PLAN D'ACTION MISE A JOUR DOSSIER ICPE GPE III BREBIERES

ANNEXE : RELEVÉ DES INSUFFISANCES

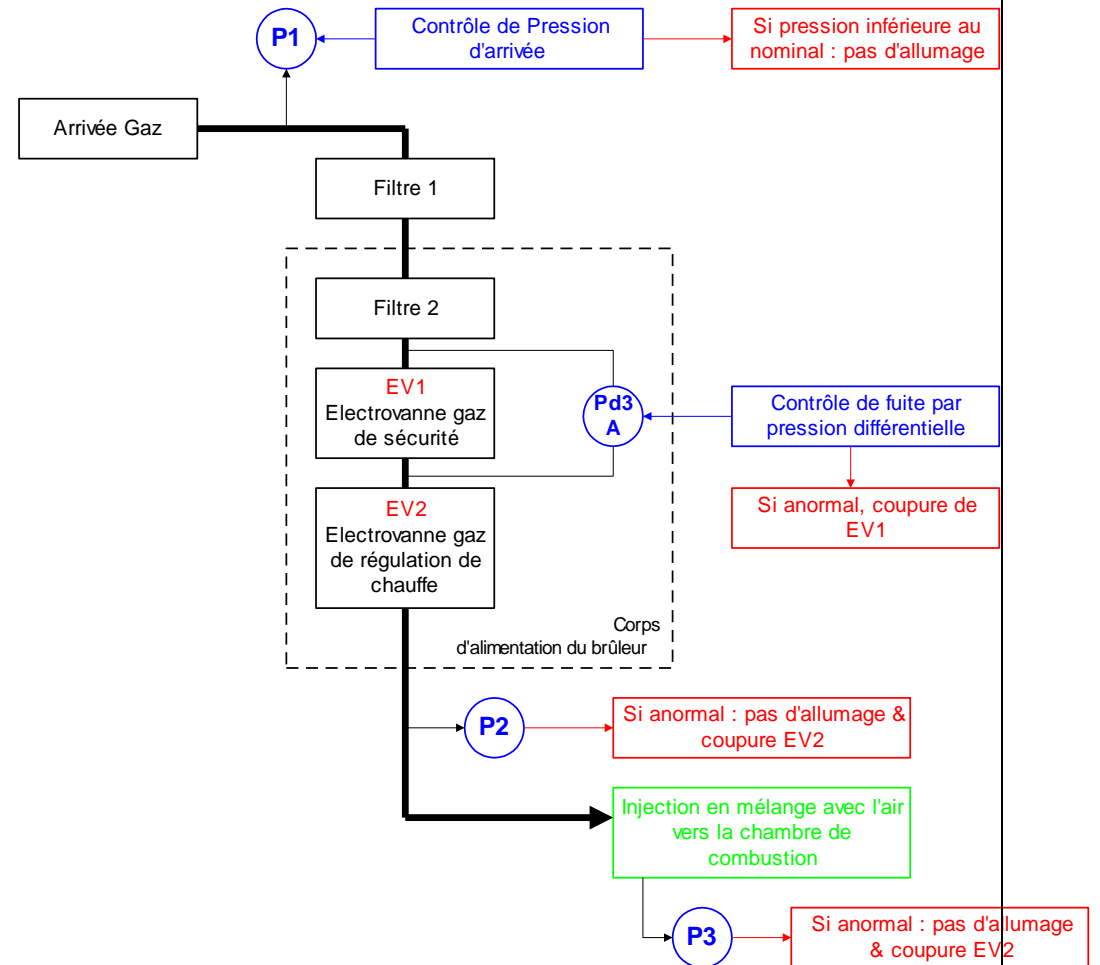
Il est prévu « qu'une cellule de l'établissement puisse accueillir un stockage d'alcools de bouche d'origine agricole (rubrique 4755) en mélange avec des produits combustibles courants » (page 8 de la pièce complémentaire n°1). La cellule concernée devra être précisée.

Ces produits pourront être stockés dans la cellule 2.

Nombre d'équivalents palettes d'alcools de bouche	Quantité d'alcools de bouche	Volume d'alcools de bouche de titre alcoométrique supérieur à 40%
Alcools de bouche d'origine agricole – cellule 2 Rubrique 4755	4 995 palettes	4 495 t	495 m ³

<p>La rétention de 50% du volume des alcools de bouche d'origine agricole sera assurée dans les quais et dans le bassin de rétention des eaux d'extinction incendie. Des seuils seront mis en place sur les portes donnant sur les extérieurs afin de garantir les écoulements vers les quais.</p>
<p>- <u>Document d'appréciation de la compatibilité du projet avec l'affectation des sols prévus dans le PLU de la ville de Brébrières</u> (pièces jointes n° 4 du formulaire CERFA n° 15679*2)</p> <p>L'avis du gestionnaire de la voirie sur les caractéristiques des accès devra être fourni (Section 2 – article 3 : Accès et voirie, du règlement de la zone 1AUB du PLU).</p>	<p>La pièce jointe n°4 a été complétée comme suit :</p> <p>Les accès VL et PL se feront depuis la route d'accès à la ZAC des Béliers qui est une route communale. Les caractéristiques des accès seront donc étudiées par le service instructeur du permis de construire. L'arrêté de permis de construire de l'établissement GPE III Brébrières vaudra donc avis favorable du gestionnaire de la voirie.</p>
